H27-B-2 深度120.63~120.65m 最新活動面の位置 (No.最-27) を変更

1. 変更内容、理由及び断層連続性評価への影響

H24-D1-2深度12.38~12.97m 最新活動面の深度 (No.最-28) を変更

H27-B-2 深度120.63~120.65m ボーリングコア観察 断層面の認定

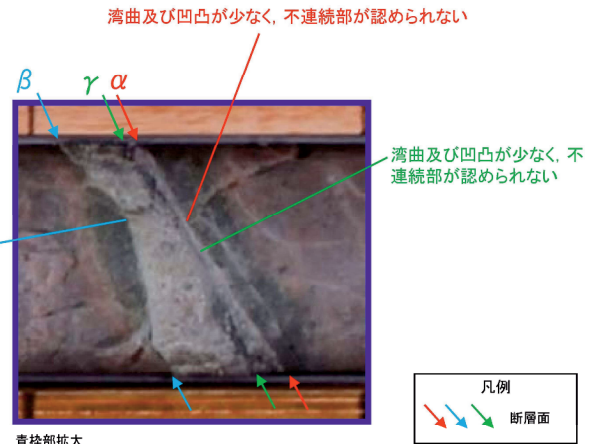
- 変更後の最新活動面認定方法によると、H27-B-2 深度120.63~120.65m の破碎部における最新活動面は120.65mの幅狭いオリブ灰色部の上端の断層面であるため変更した。

- ボーリングコア観察において、深度120.63m(上端)に断層面βが、深度120.65m(下端)に断層面αが認められる。
- 断層面αの上盤側には厚さ1~3mmでオリブ灰色の粘土状部が分布し、上端に断層面γが認められる。
- 断層面αとγは共に、湾曲及び凹凸が少なく直線性に富む。また、境界に不連続部が認められず、連続性に富む。
- 断層面βは、湾曲及び凹凸にやや富んで直線性に乏しい。また、不連続部が認められず、連続性に富む。

H27-B-2 深度120.63~120.65m CT画像観察 断層面の認定

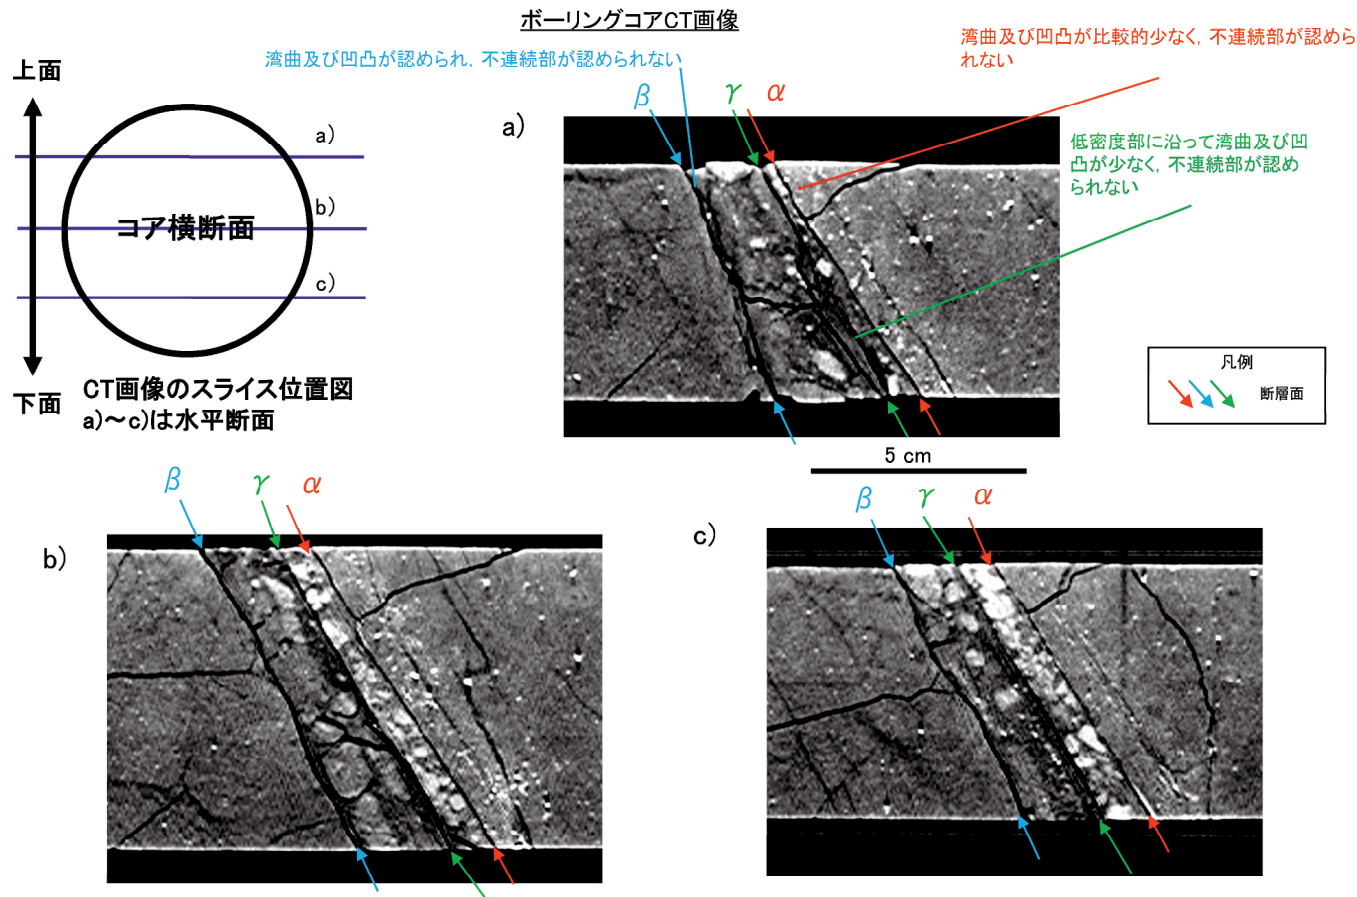
H27-B-2 深度120.63~120.65m 最新活動面の位置 (No.最-27) を変更

- ・CT画像観察において、ボーリングコア観察で認められた断層面 α 、断層面 β 、及び断層面 γ が認められる。
- ・断層面 α は三次元的に他の構造に切られておらず、比較的密度が低い部分の下端境界で湾曲及び凹凸がやや認められ、直線性に乏しく、不連続部が認められず連続性に富む。
- ・断層面 β は三次元的に他の構造に切られておらず、比較的密度が低い部分の上端境界で、湾曲及び凹凸が認められ、直線性に乏しいが、連続性に富む。
- ・断層面 γ は三次元的に他の構造に切られておらず、最も低密度なゾーンに沿って、直線性に富み、連続性に富む。

H27-B-2 深度120.63~120.65m 研磨片観察 断層面の認定

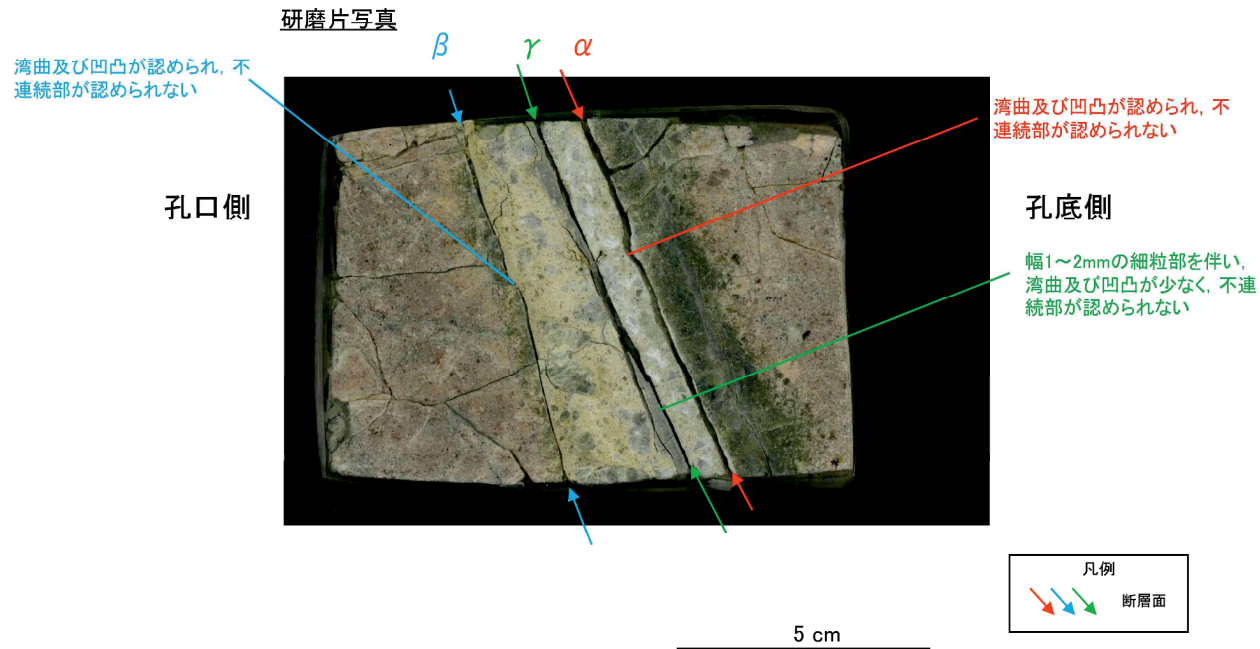
H27-B-2 深度120.63~120.65m 最新活動面の位置 (No.最-27) を変更

- ・研磨片観察において、CT画像観察の結果と同様に断層面 α 、 β 、 γ が認められる。
- ・断層面 α は細粒部の下端境界で面が凹凸して直線性に乏しいが、不連続部が認められず連続性に富む。
- ・断層面 β は細粒部の上端境界で面が凹凸して直線性に乏しいが、不連続部が認められず連続性に富む。
- ・断層面 γ は面に幅1~2mm程度の細粒部を挟在し、湾曲及び凹凸が少なく直線性に富み、不連続部が認められず連続性に富む。
- ・ボーリングコア観察、CT画像観察、研磨片観察より、細粒部を伴い、最も直線的な深度120.65mの断層面 γ を検討対象の断層面とした。

H27-B-2 深度120.63~120.65m 薄片観察 分帯

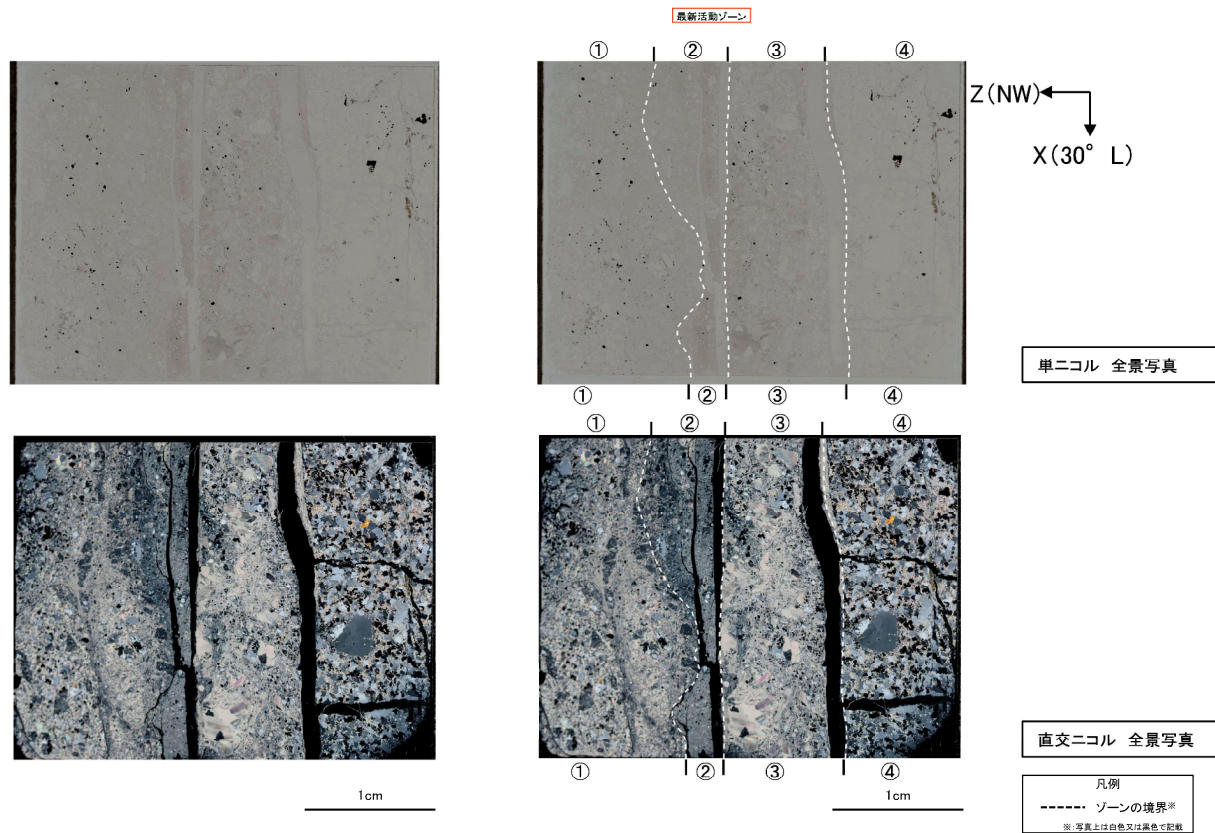
H27-B-2 深度120.63~120.65m 最新活動面の位置 (No.最-27) を変更

- ・①のゾーンは、粘土鉱物の量は少なく、粘土鉱物の定向配列は認められない。岩片は多く、角ばっている岩片が多い。
 - ・②のゾーンは、粘土鉱物の量は少なく、粘土鉱物の定向配列は認められない。岩片は多く、角ばっている岩片が多い。①、③に比べて岩片の粒径が細粒で、量も少ない。
 - ・③のゾーンは、粘土鉱物の量は少なく、粘土鉱物の定向配列が認められない。岩片は多く、角ばっている岩片が多い。方解石が多い。
 - ・④のゾーンは、健岩部である。
- 以上のことから、細粒化が最も進んだ②のゾーンを最新活動ゾーンと認定した。

H27-B-2 深度120.63~120.65m 薄片観察 最新活動面の認定

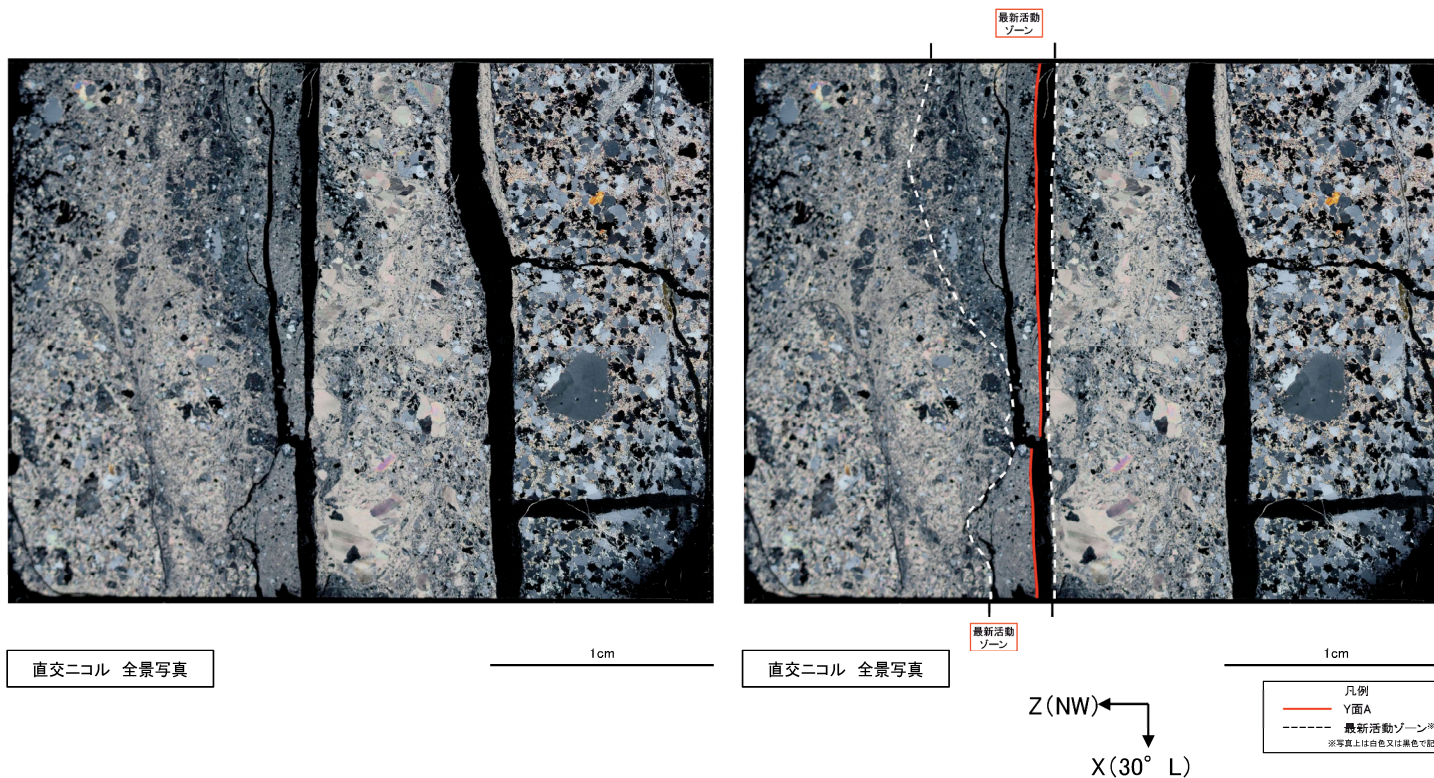
H27-B-2 深度120.63~120.65m 最新活動面の位置 (No.最-27) を変更

- ・深度120.65mにおける断層面γ中の最新活動ゾーンでは、他の構造に切られていないY面Aが認められる。その分布を以下に示す。
- ・Y面Aは、直線性に富み、連続性に富む。全て開口している。細粒部を伴う。
- ・Y面Aのみが認められることから、Y面Aを最新活動面と認定した。

H24-D1-2 深度12.38~12.97m ボーリングコア観察 断層面の認定

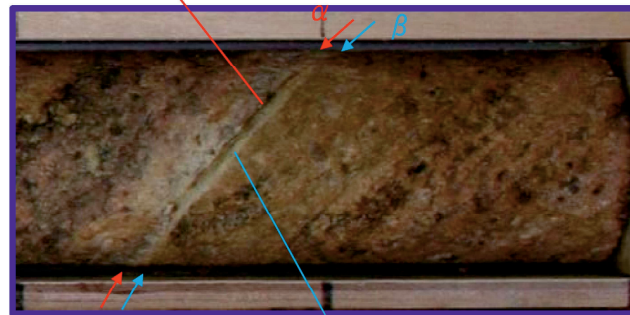
・変更後の最新活動面認定方法によると、H24-D1-2深度12.38~12.97m の破砕部における最新活動面は12.87mの断層面であるため変更した。

- ・ボーリングコア観察において、深度12.86mに断層面 α が、深度12.87mに断層面 β が認められる。
- ・断層面 α は、細粒部を伴い、湾曲及び凹凸が少なく直線性に富む。また、不連続部が認められず、連続性に富む。
- ・断層面 β は、細粒部を伴い、湾曲及び凹凸が少なく直線性に富む。また、不連続部が認められず、連続性に富む。断層面 α に比べて、直線性・連続性に富む。
